川棚川水系河川整備基本方針の変更

今本博健

要旨

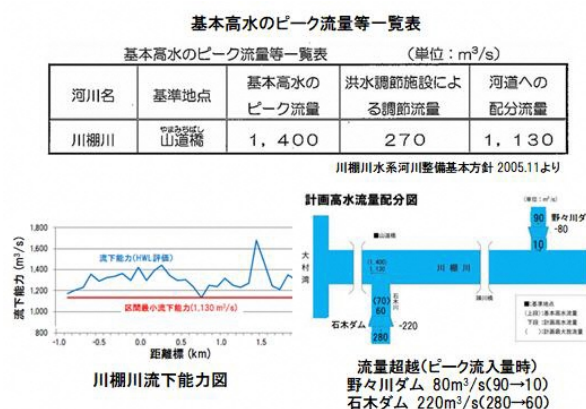
河道への配分流量は、不等流計算をもとに算定された地点ごとの水位流量曲線を用い、計画高水位における流量、これを流下能力といいます。川棚川の河口から石木川合流点までの区間における最小値、すなわち距離標0.7km地点の1,130m³/sを採用しています。

ダムへの配分流量270m³/sは、基本高水のピーク流量と河道への配分流量の差として設定しています。

ここで問題なのは、「川棚川水系における既設の野々川ダムと事業中の石木ダムによりダムに配分された調節流量270m³/sを低下させることができるか」ということです。

基本方針は、それぞれのダムのピーク流入量時の調節量が、野々川ダムが80m³/s、石木ダムが220m³/sですので、合わせると300m³/sとなり、配分量の270m³/sを超えることから、満足させられるとしているのだと思います。しかし、ダムの効果はダムから離れると低下します。

(1) 野々川ダム

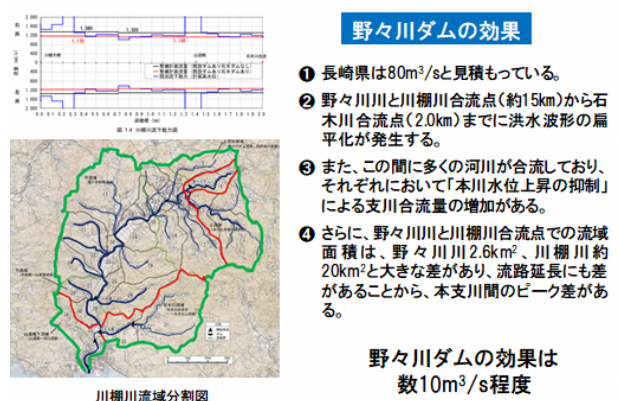
野々川ダムは野々川川と川棚川との合流点より約 0.8 km 上流に設置されています。

長崎県は野々川ダムの山道橋流量への効果をピーク流入時の調節量 $80\text{m}^3/\text{s}$ と同じとしています。これはあり得ません。

野々川ダムの効果には低下させる 3 つの要因がすべて絡んでいます。

野々川川と川棚川合流点（約 15 km）から石木川合流点（2.0 km）までに洪水波形の扁平化が発生します。また、この間に多くの河川が合流しており、それぞれにおいて「本川水位上昇の抑制」による支川合流量の増加があります。さらに、野々川川と川棚川合流点での流域面積には、野々川川は 2.6km^2 （うち野々川ダム集水面積 2.3km^2 ）川棚川約 20km^2 と大きな差があり、流路延長にも差があることから、本支川間のピーク時間差があります。

野々川ダムの効果がいくらに低下するかは、データがないため、定量的な評価ができませんが、「数 $10\text{m}^3/\text{s}$ 」程度と推測されます。

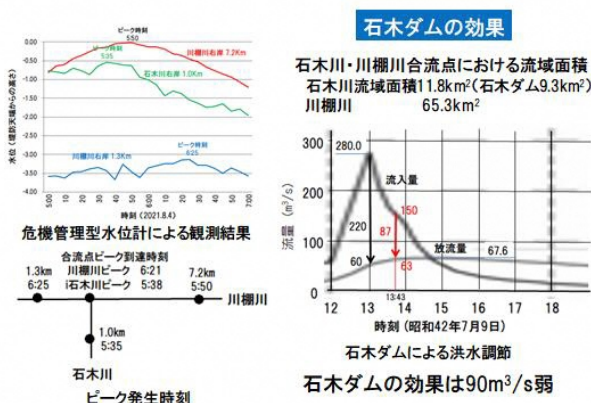
合流点における流域面積は 11.8km^2 (うち石木ダム集水面積 9.3km^2)、川棚川流域面積 65.3km^2 であり、合流点におけるピーク到達時刻には差があり、ピーク時間差による効果の低下があるはずです。

このことは 2021. 8 洪水で確認できます。この洪水での危機管理型水位計の記録によりみると、ピーク水位発生時刻は、川棚川 1.3 km が 6:25、川棚川 7.2 km が 5:50 ですので、合流点 2.0 km では 6:21 と算定されます。石木川 1.0 km でのピーク発生時刻は 5:35 ですので、Kleiz-Seddon の洪水伝播速度の式 $w=(5/3)v$ において平均流速を $V=3\text{m}/\text{s}$ としますと $w=5\text{m}/\text{s}$ となり、合流点への到達時刻は 5:38 となります。これらより、本支川のピーク到達時刻には 43 分の差があることがわかります。

一方、昭和 42 年 7 月 9 日洪水型での石木ダムのピークから 43 分遅れの流入量は $150\text{m}^3/\text{s}$ 、放流量は $63\text{m}^3/\text{s}$ ですから調節量は $87\text{m}^3/\text{s}$ となり、これが石木ダムによる川棚川ピーク流量の調節量です。

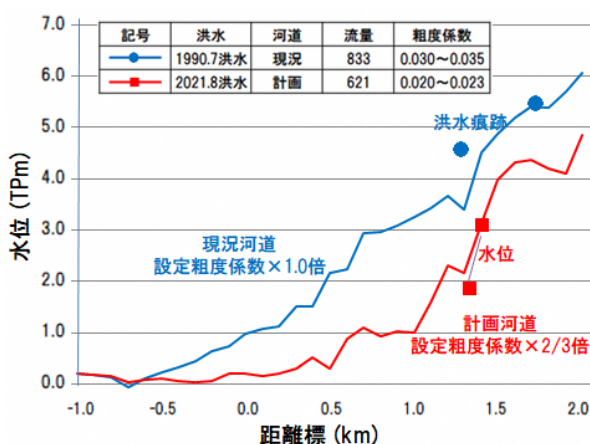
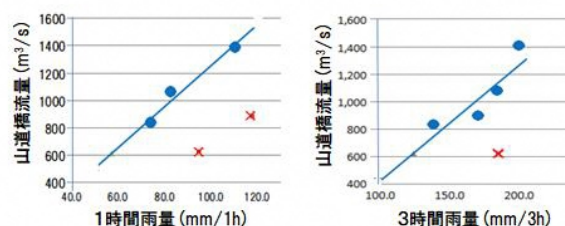
粗度係数については、長良川では改修後の河口近くの粗度係数が0.020となっていますので、これを参考にして長崎県が設定した改修前の粗度係数の2/3倍としました。

改修後の計画河道に、上記の流量および粗度係数を用いて不等流計算をしました。その結果、計算水位は1.3km地点における危機管理型水位計および1.4km地点における常時水位計による観測値は計算水位と比較的よく一致しており、粗度係数の妥当なことが確認できました。

なお、現況河道に、1990.7洪水の流量と長崎県設定の粗度係数を用いた場合の計算水位と洪水痕跡を比較した結果も示しましたが、こちらも設定粗度係数の妥当なことがわかります。

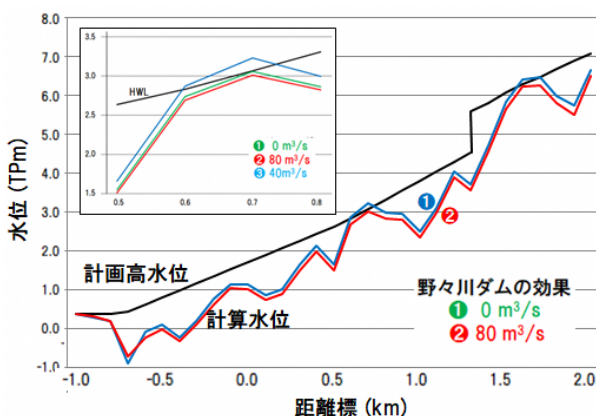
長崎県は80 m^3/s としています。この場合の計画流量は1,320 m^3/s となり、河口から石木川合流点までの区間では計画高水位を超えなくなります。ただし、これは効果を過大評価していますので、そのまま採用することはできません。

野々川ダムの効果を0 m^3/s としますと、0.7km地点付近と1.6km地点で計画高水位を超えます。しかし、最大でも0.7km地点の16cmです。野々川ダムの効果を考慮すると、超過水位はこれより、小さくなります。因みに、野々川ダムの効果が40 m^3/s 以上とすると、計画高水位以

たとえ計画高水位を超えるとしても、この程度の超過でダムをつくることは考えられません。局所的に計画高水位を引上げ、その分余盛をすればいいのです。

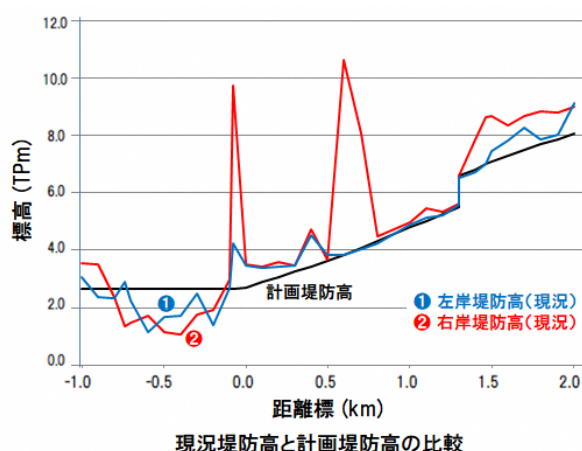
現況の堤防高は、-1.0～0.0 kmの港湾区域を除いて、ほとんどのところが計画堤防高より高くなっています。新たな余盛を施すというより、天端高の凹凸をなくすというほうが適切です。

これまでは「計画高水位を1 cmたりとも超えさせない」として、計画高水位を超えればダムでした。治水の本来の目的である「住民の命を守る」に立脚すれば、堤防天端を舗装して強度を高めるほうが合理的です。
